# 改善箇所説明図

## 基準不適合箇所

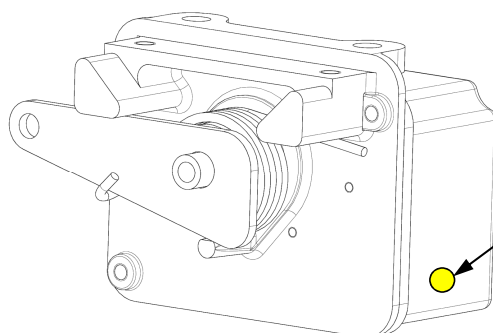
## 基準不適合内容:

フォークリフトのアクセルにおいて、リターン Springs のメッキ処理が不適切なため、スプリングに傷がついているものがある。そのため、アクセル操作を繰り返し行くと、スプリングが折損し、最悪の場合、アクセルペダルが戻らないおそれがある。

## 改善内容:

〔 全車両、アクセルユニットを交換する。 〕

## 識別

アクセルユニット側面部に黄色ペンキでマーキングする。
